FORMATO DE CONSULTA PÚBLICA

**ANTEPROYECTO DE ACUERDO MEDIANTE EL CUAL SE EXPIDE LA DISPOSICIÓN TÉCNICA IFT-009-2015:
TELECOMUNICACIONES-INTERFAZ-PARTE DE USUARIO DE SERVICIOS INTEGRADOS DEL SISTEMA DE SEÑALIZACIÓN POR
CANAL COMÚN.**

APENDICE A

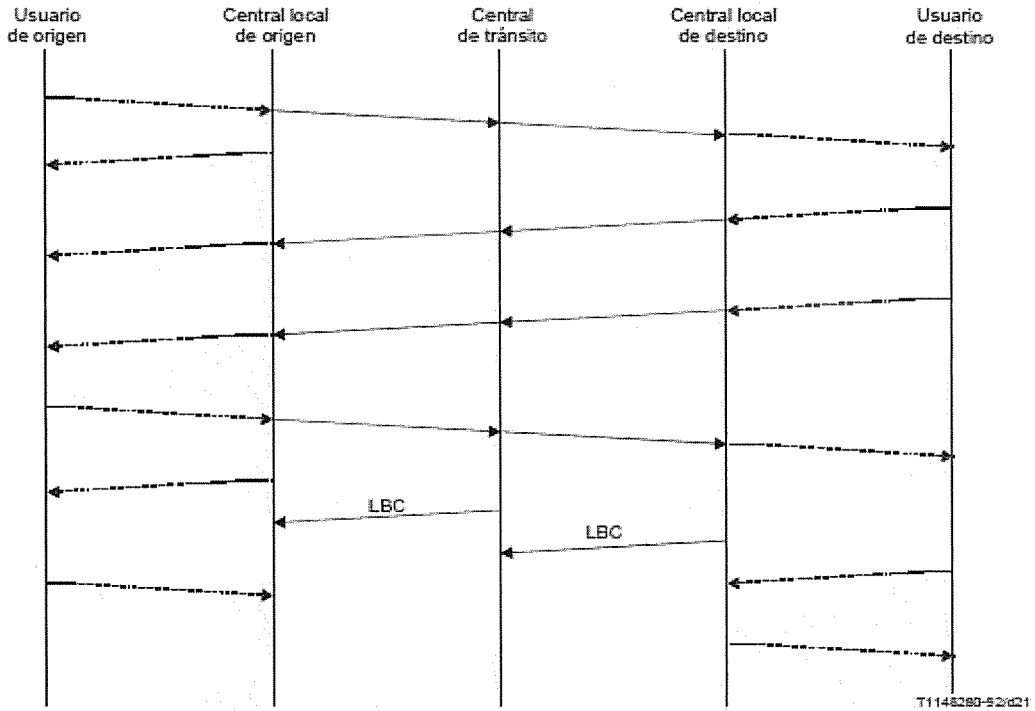
0 1 0 0	}	reserva	a	1 1 1 1
0 1 0 0	}	reserva					
a							
1 1 1 1							
9.2.2.1.6 Diagrama de Flujo de Mensajes	Figura 49	COMENTARIO: Falta la Figura 49, solo aparece el título y las notas. PROPUESTA: Agregar la figura 49 del numeral 9.2.2.1.6 de la NOM-112-SCT1. (APÉNDICE A)
